# 改善箇所説明図

## 不具合発生箇所

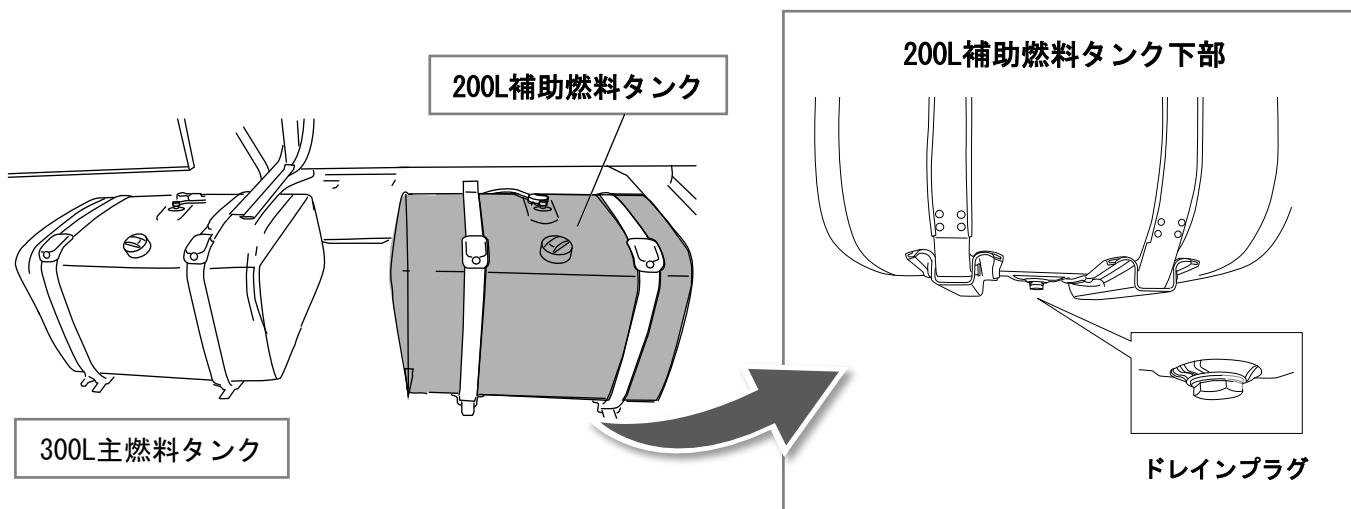
車両の補助燃料タンクにおいて、車両設計が不適切なため走行振動や走行による燃料移動の影響で水抜きドレインプラグ周辺に応力が集中するものがある。そのため、当該ドレインプラグ周辺にヒビが入り、燃料漏れが発生し、最悪の場合、火災に至るおそれがある。

全車両、補助燃料タンクを対策品に交換する。

ドレインプラグに赤色のペイントでマーキングを実施し、メンテナンスノートに実施作業の記録を記載する。  
車両ドアの型式プレート付近の認識しやすいスペースに識別ステッカーを貼付する。
